島根原子力発電所 2号炉 審査資料	
資料番号	EP(E)-081改02
提出年月	令和3年3月5日

# 島根原子力発電所2号炉

## 耐震重要施設及び常設重大事故等対処施設の 基礎地盤及び周辺斜面の安定性評価(コメント回答)

令和3年3月5日  
中国電力株式会社

## 防波壁(逆T擁壁)の傾斜に関する検討の流れ(2/2)

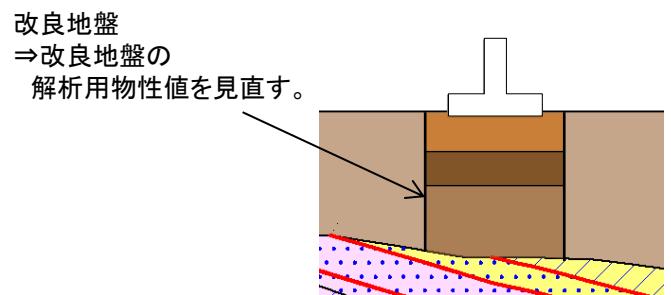
No.	コメント要旨	審査会合	頁
1	防波壁について、傾斜が生じた場合の各部位の構造成立性の見通しを説明すること。	令和3年1月29日 第940回審査会合	1, 3, 5, 7章, 補足説明6, 13章

○全応力解析に基づいて防波壁(逆T擁壁)基礎底面の傾斜を評価した結果、傾斜は1/156となり、評価基準値の目安である1/2,000を上回った。

○傾斜が評価基準値の目安を上回ることについて、以下の要因が考えられる。

①改良地盤の剛性が岩盤に比較して低いことから、基礎底面が変形し易い。

②逆T擁壁と改良地盤の節点を共有させているため、改良地盤は地震時慣性力による逆T擁壁の変形の影響を受け易い。

③逆T擁壁及び改良地盤の転倒等を抑止する機能を有するグラウンドアンカーをモデル化していないため、逆T擁壁及び改良地盤が変形し易い。

○防波壁(逆T擁壁)は、基礎底面の傾斜が評価基準値の目安を上回ることから、全応力解析の結果を用いて照査した結果、1/156の傾斜を考慮しても構造成立することを確認した。

## 評価対象断面の選定(防波壁(逆T擁壁) ⑪—⑪' 断面)

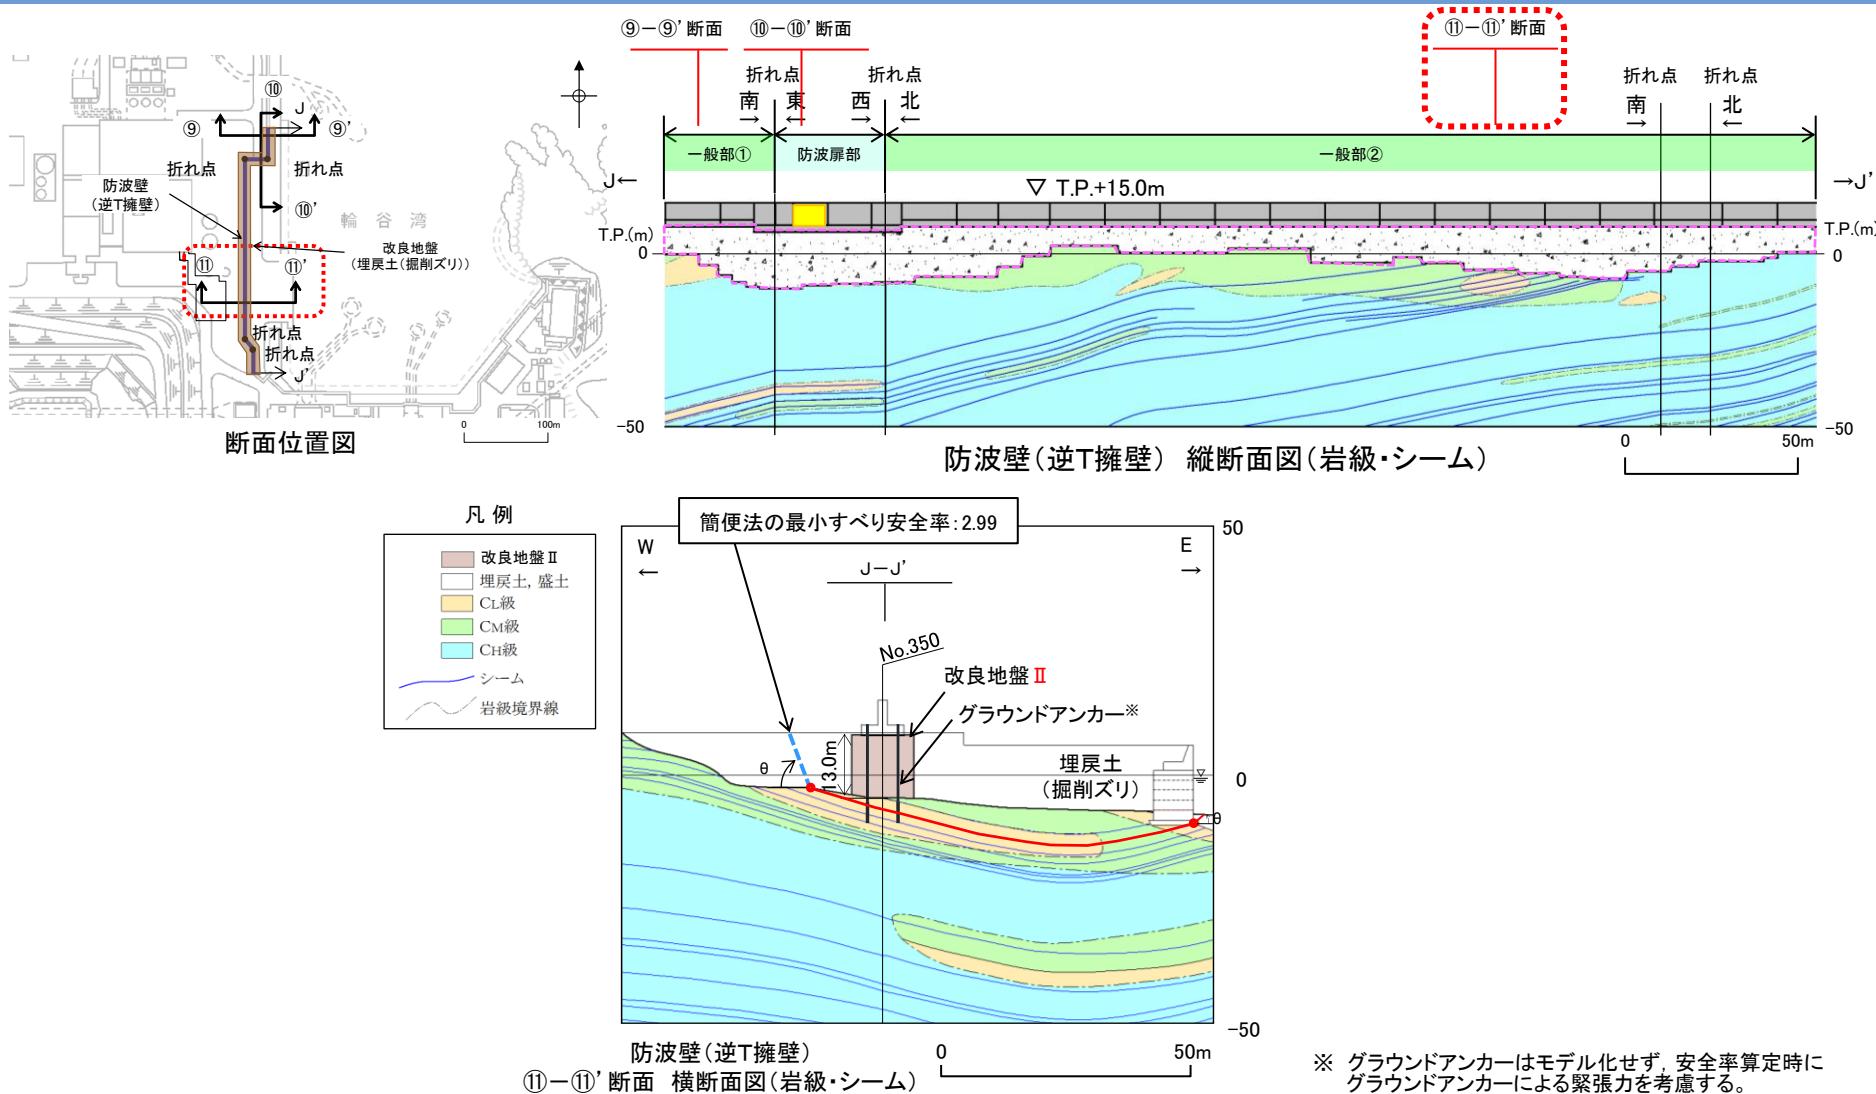
⑪—⑪' 断面は、改良地盤底面がC<sub>L</sub>級の岩盤が主体であること、改良地盤直下にシームが分布していること、単位奥行当たりの施設重量が大きいこと、及び最小すべり安全率が2.99と小さいことから、評価対象断面に選定する。

## 基礎底面の傾斜 防波壁(逆T擁壁)(⑪—⑪' 断面)

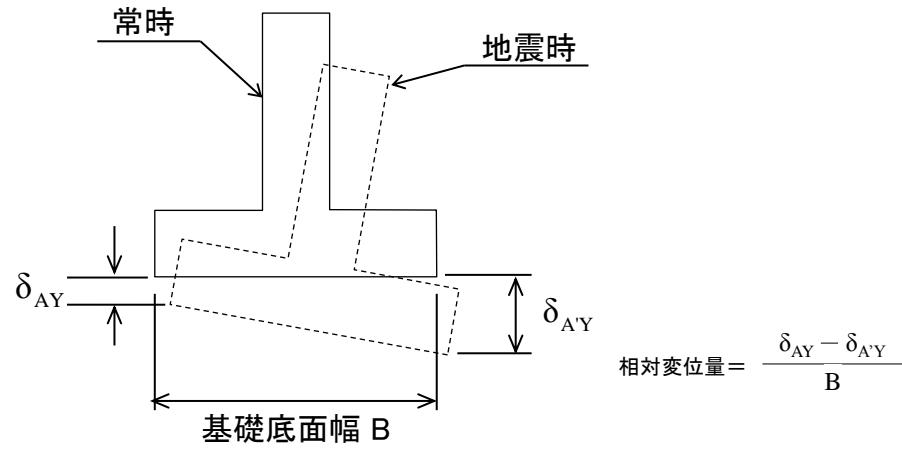
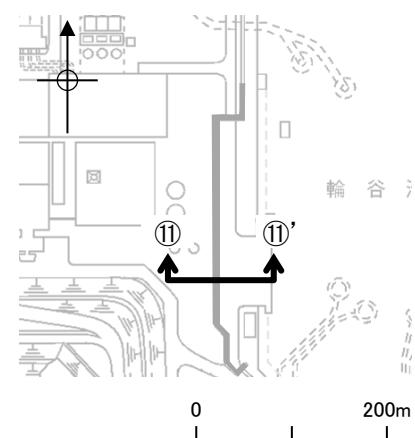
- 各地震動による基礎底面の傾斜の一覧を下表に示す。

- ・防波壁(多重鋼管杭式擁壁)については、最大傾斜が評価基準値の目安を下回っていることを確認した。
- ・防波壁(逆T擁壁)については、最大傾斜が評価基準値の目安を上回っていることから、基礎底面の傾斜による防波壁(逆T擁壁)の照査を行い、基礎底面の傾斜を考慮しても防波壁の構造成立性が確保される見通しがあることを確認した。(第948回審査会合資料1-2-1(島根原子力発電所2号炉 津波による損傷の防止「基礎底面の傾斜による防波壁の構造成立性」)で実施した方法と同様の条件により評価した。補足説明資料13.2章参照)
- ・施設の詳細設計段階において、傾斜を考慮した場合においても、施設の機能が損なわれるおそれがないように設計する。

## 動的FEM解析（全応力解析）における最大傾斜発生時の変形モード

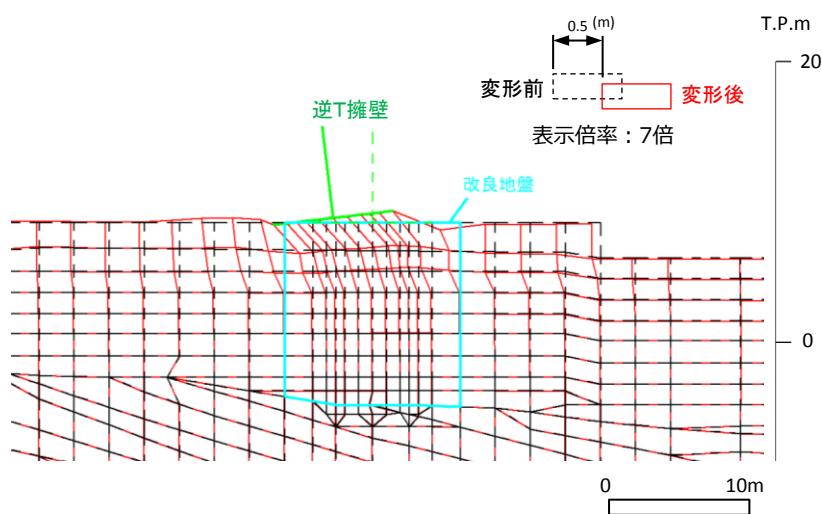
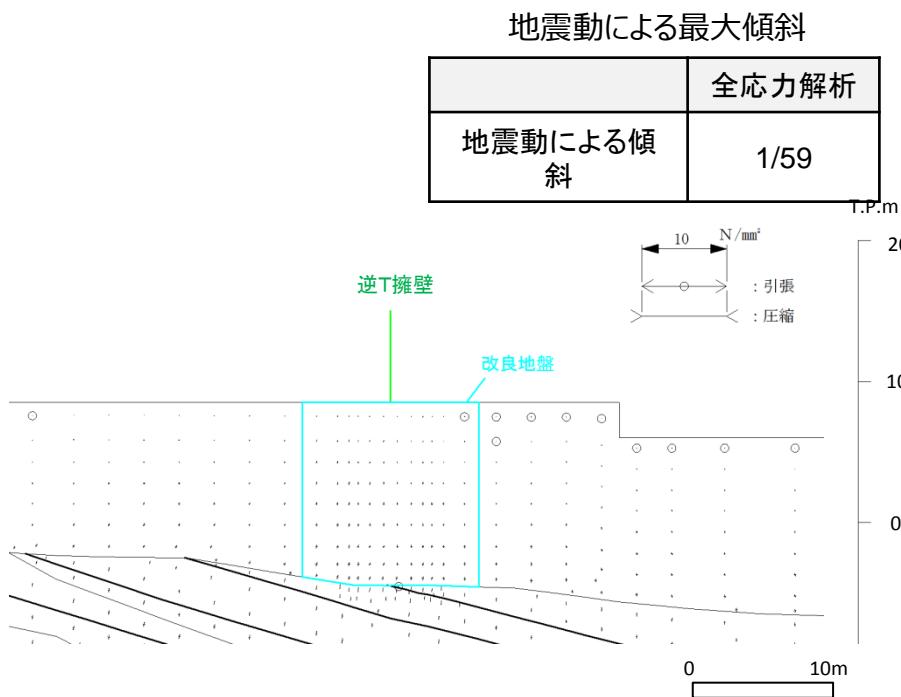
- 防波壁（逆T擁壁）基礎底面の地震時傾斜が最大となる時刻（Ss-D, 12.09秒）における変形図及び主応力図を下図に示す。
- 最大傾斜発生時には、逆T擁壁及びその直下の改良地盤部は、大きく変形しているが、その周辺の地盤には、その影響は及んでいない。
- このことから、基礎底面に生じた傾斜は、逆T擁壁に作用した地震時慣性力の作用による影響が大きいと考えられる。

## 動的FEM解析（有効応力解析）における最大傾斜発生時の変形モード

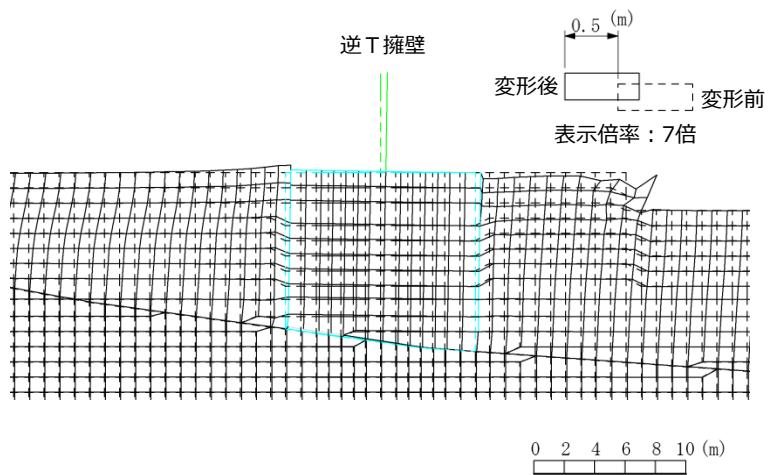
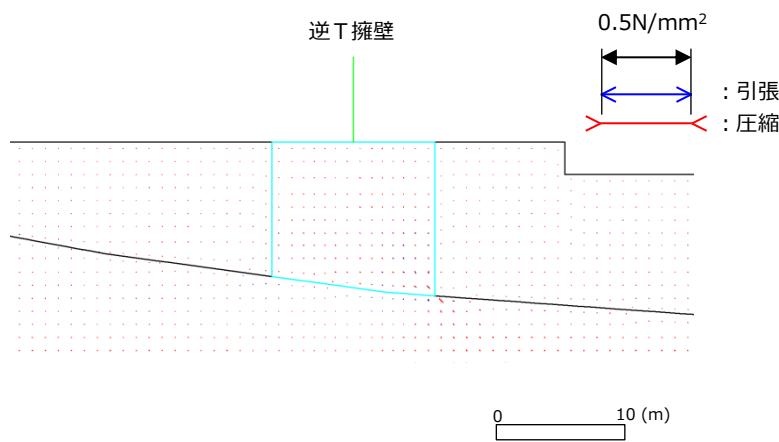
- 動的FEM解析（有効応力解析）の最大傾斜発生時の変形図及び主応力図を下図に示す。
- 最大傾斜発生時には、逆T擁壁の直下の改良地盤部及び周辺地盤に大きな変形は生じておらず、防波壁（逆T擁壁）の基礎地盤の傾斜については、動的FEM解析（全応力解析）と比較して小さい。

有効応力解析
地震動による傾斜	1/446

## 13. 基礎底面の傾斜による防波壁の構造成立性 13.2 防波壁（逆T擁壁）の構造成立性（その2） 動的FEM解析（全応力解析）における最大傾斜発生時の変形モード

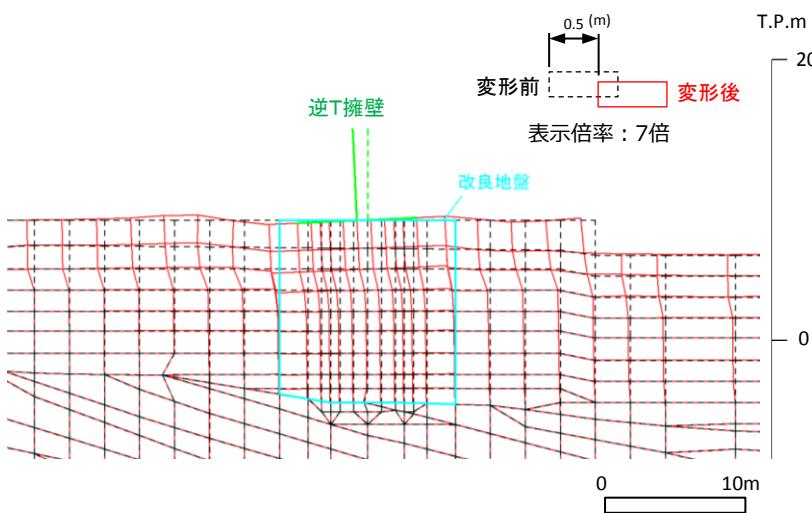
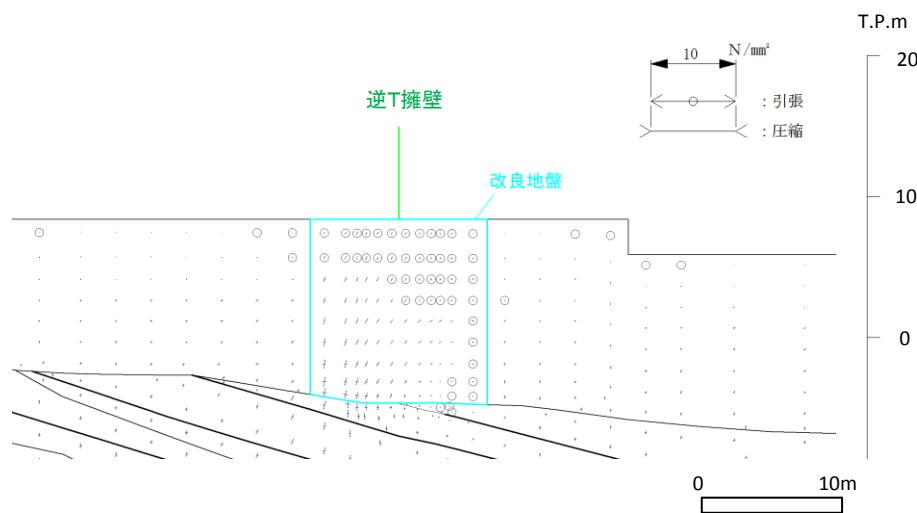
- 防波壁（逆T擁壁）基礎底面の地震時傾斜が最大となる時刻（Ss-D, 34.51秒）における変形図及び主応力図を下図に示す。
- 最大傾斜発生時には、逆T擁壁直下の改良地盤部は、引張り応力の発生が認められるが、その周辺の地盤には、その影響は及んでいない。
- このことから、基礎底面に生じた傾斜は、逆T擁壁に作用した地震時慣性力の作用による影響が大きいと考えられる。

全応力解析	
地震動による傾斜	1/158
